Museovirasto, Muinaisjäännösten hoitoyksikkö: HOIDON JA KÄYTÖN TARKASTUS

I. maailmansodan aikaisen maalinnoituksen kohteen Tukikohta I ammusvarasto 21 (Vuosaari) kunto ja säilyttäminen/maastokäynti 1.7.2003

Vuosaari Tukikohta 1 ammusvarasto 21

1. MAAILMANSODAN AIKAISET LINNOITUSLAITTEET, MAASTOKÄYNTI

- karttaliite hoidon ja käytön tarkastukseen

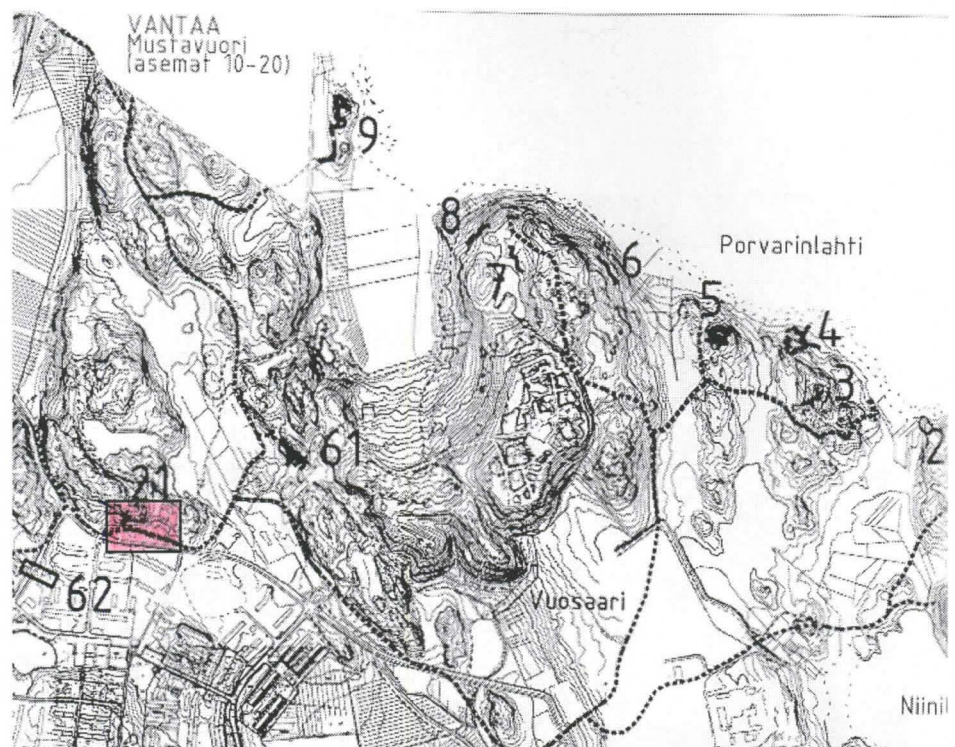
Alueen tiejärjestelyjä ollaan muuttamassa, mm. tykkitie luolan edustalla tulee jäämään kadun alle. Tykkitien kunto on huono ja se on todennäköisesti rakenteiltaan pääosin tuhoutunut raskaan liikenteen vuoksi. Säilyttämiselle ei siten ole välttämättä tarvetta. Luola tulee olemaan aivan kadun varrella. Tämän vuoksi luolan edustan siivous ja kohteen turvalliseksi tekeminen ovat perusteltuja. Reitti luolan suuaukolle on lohkareinen ja vaikeakulkuinen, joten kulkureitin kunnostaminen on perusteltua. Luolalle tulee päästä esim. jalkakäytävän varrelta, jos kohteelle ohjataan ihmisiä.

Kohde tarvitsee peruskunnostuksen missä yhteydessä maasto siivotaan roskista ja kasvillisuutta raivataan tarvittaessa määrin. Varustamisen tason määrittelee kohteen käyttötarve, mutta perustavoitteeksi voidaan asettaa luolan saavutettavuus ja turvallisen ihailun mahdollistaminen. Lisäksi kohteelle voidaan asentaa informaatiotaulu tai vastaava, mistä kohteesta saadaan lisää tietoa.

Kohteelle tehdään hoito ja käyttösuunnitelma, mikä ohjaa hoitoa ja varustamista. Luolan edusta ympäristöineen siivotaan ja luolan rakenteita vaurioittava kasvillisuus raivataan. Luolalle rakennetaan polku esim. tasaamalla lohkareikon väliin polku vettäläpäisevästä maa-aineksesta. Myös muunlaiset rakenteet ovat mahdollisia. Betonissa olevaa kulkuaukkoa ei välttämättä tarvitse sulkea, jos pääsy sille estetään. Luolan edustaa ei ole välttämätöntä raivata lohkareista, mutta se voidaan halutessa tehdä.

Luolan suuaukkoa ympäröivät kallioseinämät vaikuttavat eroosioherkiltä. Pääosa oven eteen kasautuneesta lohkareikosta on tippunut kallioseinämitä. Tämän vuoksi luolan edustan kallion stabiilius tarkastetaan. Tarvittaessa kulku luolan suuaukon edustalle estetään turva-aidan tai muun turvarakenteen avulla. Vaihtoehtoisesti kallion seinämät voidaan stabiloida paikalleen esim. metalliverkkojen avulla. Luolan alkuperäisiin rakenteisiin kajoottaessa haetaan kajoamislupaa Museoviraston rakennushistorian osastolta.
